NAZWA I ADRES PROJEKTU :
Budowa budynku laboratoryjno-biurowo-warsztatowego i obiektów towarzyszących
ul. Roberta de Plelo, działka nr ew. 41 ob. 073, jednostka ewidencyjna Gdańska

TREŚĆ RYSUNKU:
SZALUNEK ŚCIANY SC-25

Projekt	Faza	Branża	Typ	Poziom	Numer	Rewizja
SK_163	PW	S	S_F	---	1.279	02

SZALUNEK ŚCIANY SC-25

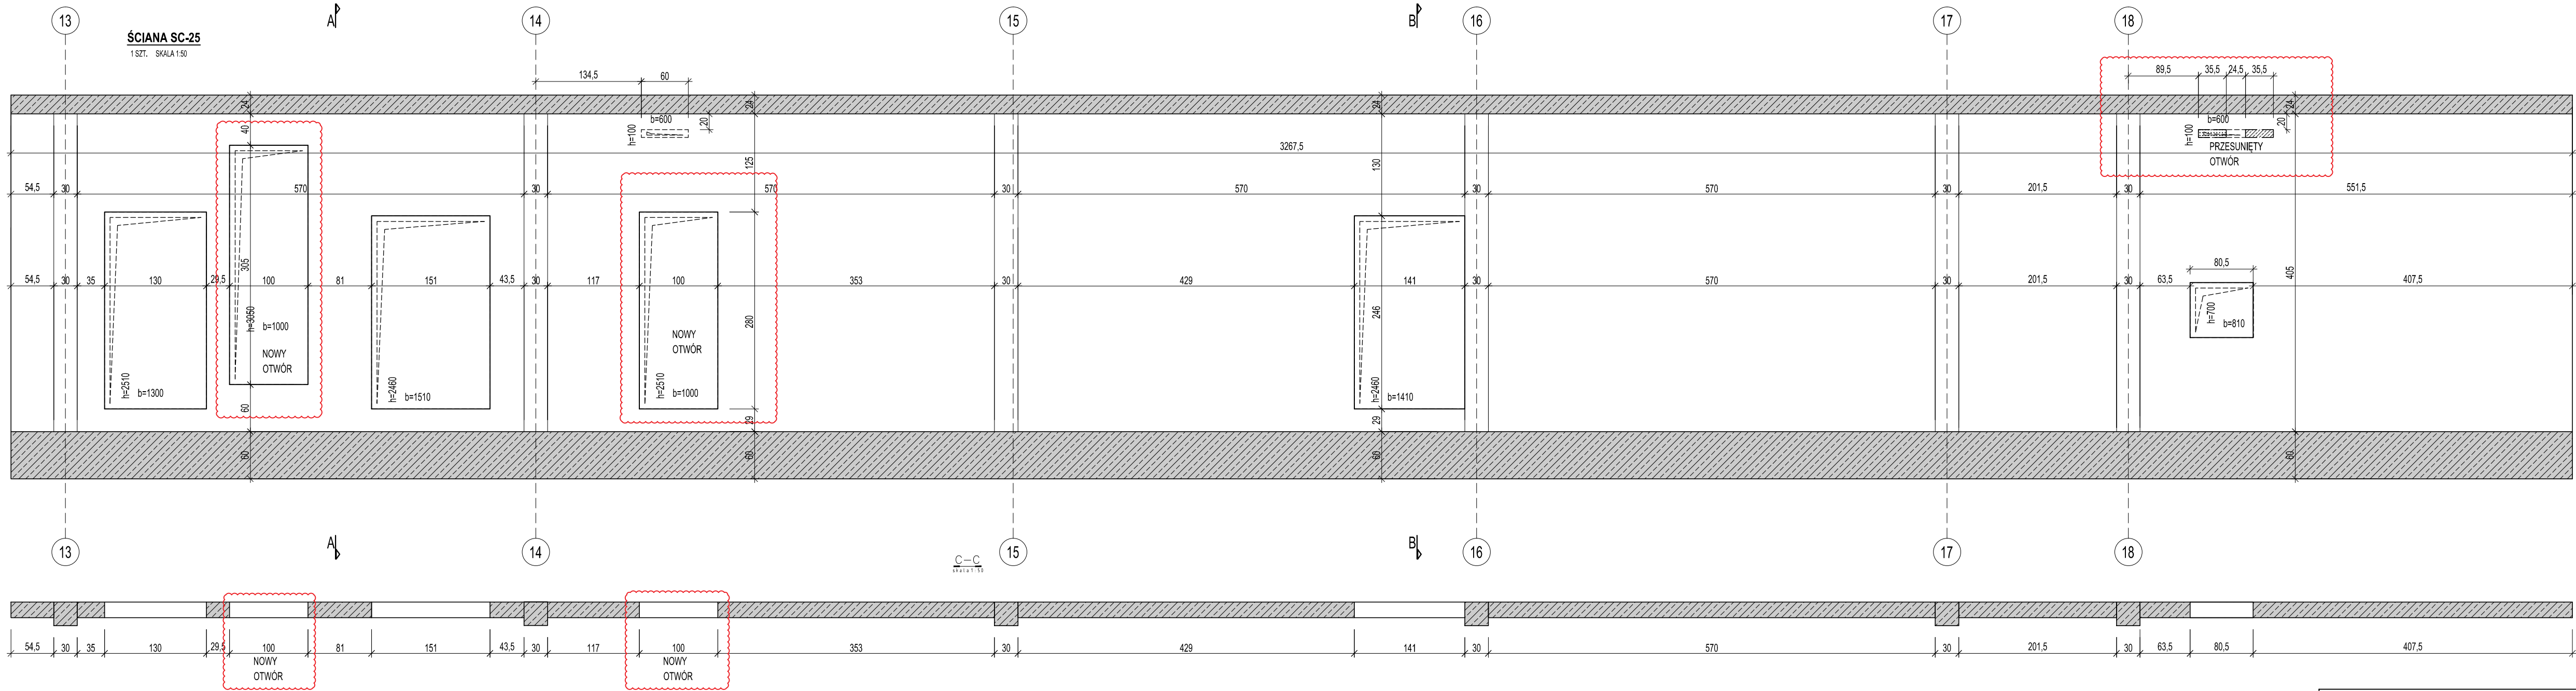
UWAGA!
W PIERWSZEJ KOLEJNOŚCI NALEŻY UZUPEŁNIĆ
FRAGMENTY DO ZABETONOWANIA, DOPIERO W
DRUGIM ETAPIE WYKONAĆ NOWE OTWORY!

UWAGA: DOSTOSOWAĆ OTWOROWANIE/ZBROJENIE DO WYMIARÓW STOLARKI
